水利工程快速棲地生態評估表

酸柑排水出口段治理工程生態檢核表 施工階段附表

現場勘查紀錄表

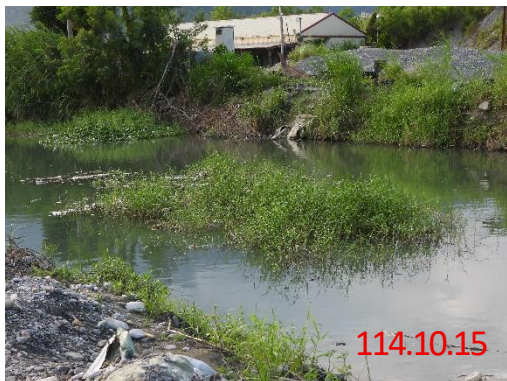
1. 目前本案已進入施工階段，因工程所需將主流河道暫時圍堵並改道，施作主流排水閘門及支流閘門，改道位置原有 2 座池塘，建議復舊時參考空拍圖，將原有池塘恢復其樣態。
2. 該河段右岸原為土堤、左岸為混凝土護岸形式，依施工圖所示，右岸自匯流口算起向上游約 100 公尺改為排塊石護岸，左岸除主流水閘周圍的 30 公尺為排塊石護岸外，其餘皆以復舊為主，故建議施工團隊將上述範圍外的區域，以回填現地土方之方式，搭配噴植土，以利原生植被之恢復。
3. 現勘當時並無目擊水鳥活動，建議未來復舊時，可落實原土回填灘地，導入緩坡化之設計，並配合噴植土、灑草籽等方式將，以利原生植被恢復，使施工前現勘所目擊之水鳥如紅冠水雞及花嘴鴨之棲地得以恢復。
4. 花嘴鴨目前為台灣普遍冬候鳥，亦有少部分留鳥，度冬族群為 11 月至翌年 2 月，繁殖期約在 3 月至 6 月，與工期末段相近，建議左岸施工完後，先行復舊並營造濱溪植被，其餘位置之復舊工程應盡速完成。
